<b>Projekt:</b>	Rekonstrukce objektu MŠ Palackého 4059 v Chomutově	
<b>Objednatel:</b>	Statutární město Chomutov	
<b>Předmět:</b>	Pokyn k provedení změny (PPZ)	7

**Předmět změny:** Doplnění elektroinstalace

Projekt:	Rekonstrukce objektu MŠ Palackého 4059 v Chomutově		
Objednatel:	Statutární město Chomutov		
Předmět:	Oznámení možné změny (OMZ)		7

## VYJÁDŘENÍ AUTORSKÉHO DOZORU

**PD, část „Elektroinstalace“ – popis v TZ – NEOBSAHUJE předmětnou část – el. rozvody pro motory stínící techniky (venkovní žaluzie, ŽL 1 – ŽL 3)**

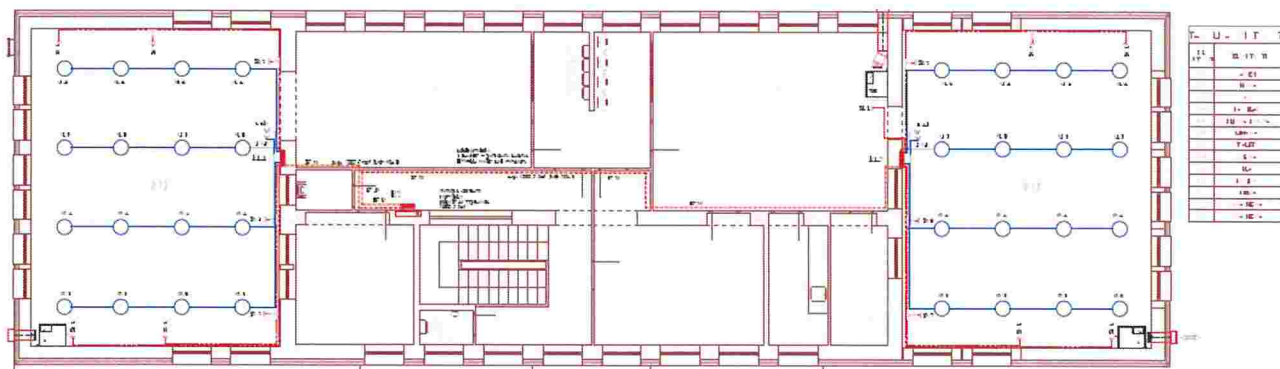
**Výkresová část elektro řeší pouze okruh pro napojení svítidel a zásuvky:**
